吉野川水系河川整備計画

－吉野川の河川整備(国(直轄)管理区間)－

説明資料(パワーポイント)

市町村長の意見を聴く会(上流域:土佐町)

【早明浦ダムの洪水調節】

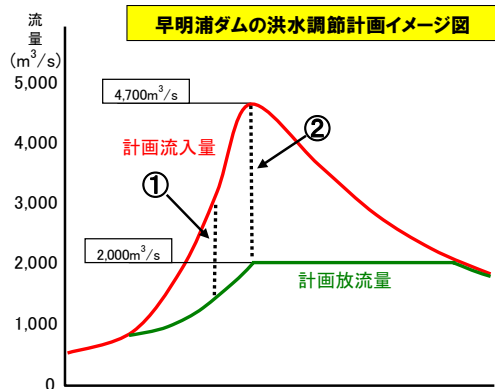
- 発電ダム等とも連携した洪水調節が実施できないか。
- ダムは目的に応じた容量を持っており、通常発電専用ダムを洪水調節に用いることはできませんが、放流に関する情報等は下流のダム管理者等に通知され、情報の共有はされています。

各ダムにおいては、**施設管理規程等に基づき、適切な洪水調節に努めております**

○早明浦ダムでは、施設管理規程に基づき、適切な洪水調節に努めており、原則として洪水時において流入量を上回る放流はしておりません。これにより、ダムがない場合に比べて下流の水位を低下させ、浸水被害を軽減させています。

《早明浦ダムにおける護岸補修》

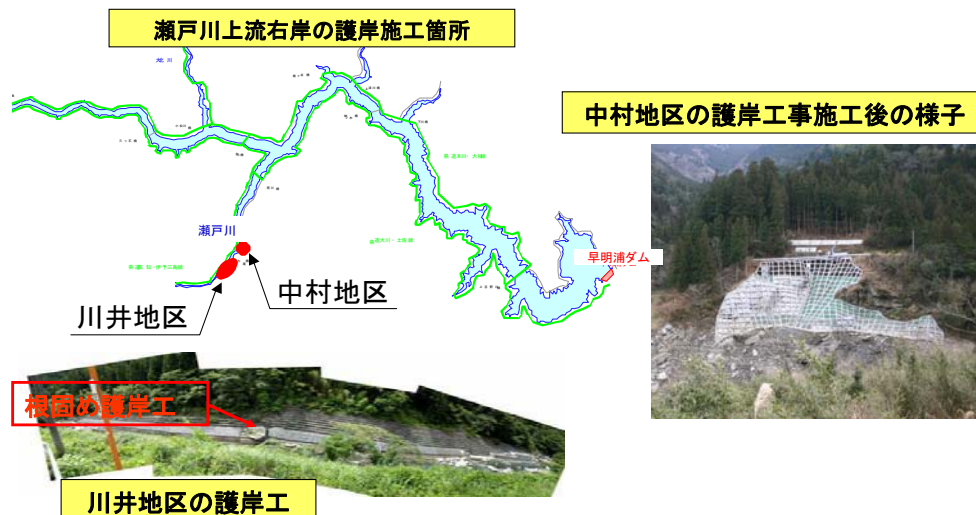
- 瀬戸川地区の被害は、早明浦ダムが起因しているので調査をして頂きたい。

- 貯水池斜面の崩落箇所は、今後とも必要に応じて護岸工等を行っていくとともに、周辺箇所については、地元自治体等と協議していきます。
- なお、山腹崩壊箇所は、場所によっては豪雨や河川の増水が原因と考えられます。

貯水池斜面の**崩落箇所**は、今後とも必要に応じて**護岸工等**を行っていくとともに、**周辺箇所**については、**地元自治体等と協議**していきます

《森林に関する他機関との連携等》

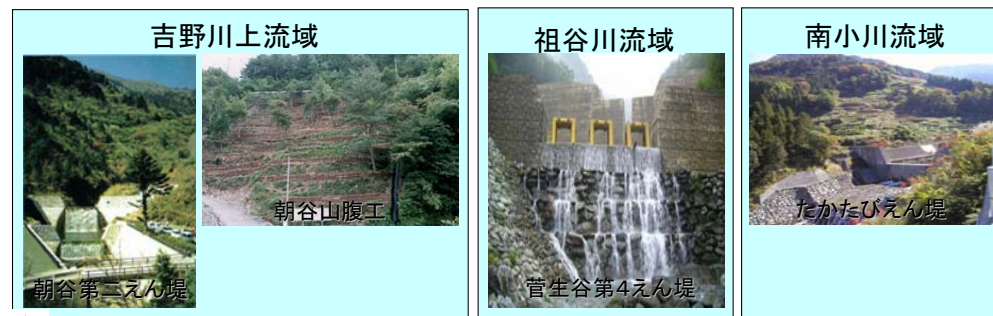
- 山に対して投資が必要。
- 上下流域の連携を一つのシステムにすることはできないか。
- 「四国森林管理局等の関係機関と連携」には、山地砂防も入っているのか。
- ダムの濁水対策のため、ダム上流域での人工林の荒廃対策を含む森林整備や崩壊対策に取り組むこと
- 土砂災害防止のため、住民や自治体等とも連携し、流域の森林整備や山腹崩壊対策を行うこと。

- 森林保全への取り組みについては、土砂流出の防備機能等の保全が図られるよう、森林整備を実施している関係機関と連携に努めます。
- また、「今後の取り組み」として、「砂防治山地方連絡調整会議」(国土交通省・林野庁・徳島県・愛媛県・高知県の治山砂防に関する部局)を通じて森林部局との連携に努めます。
- 森林整備を実施している関係機関や下草刈り等の活動しているNPO団体と連携していくことに努めます。
- 早明浦ダム周辺では、流入土砂抑制を図るグリーンベルト事業を実施してます。
- 砂防事業については、土石流対策などの地先対策と崩壊地などからの土砂流失防止などを目的として砂防事業を実施しております。
